1. Objet de la modification

■ OSCR 18

■ OSCR 24 - OSCR 30

Contrôle de la cellule de détection de flamme :

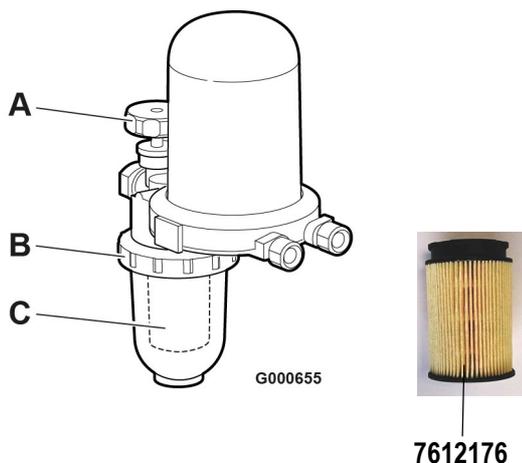
En cas de dysfonctionnement de la cellule de détection de flamme, monter la cellule de détection de flamme livrée en pièces de rechange, référence **7611747**.

La cellule de détection de la flamme est pré réglée sur 7 (sensibilité maximale) et ce réglage n'est pas modifiable (réglage scellé par une pastille).

- ▶ Mettre le brûleur sous tension en créant une demande de chauffe
- ▶ Enlever et porter la cellule de détection de flamme à la lumière.
- ▶ Les leds marquées **1** et **2** sont allumées : La cellule de détection de flamme fonctionne correctement.
- ▶ Couper l'alimentation du brûleur
- ▶ Remettre en place la cellule avec précaution dans son logement.
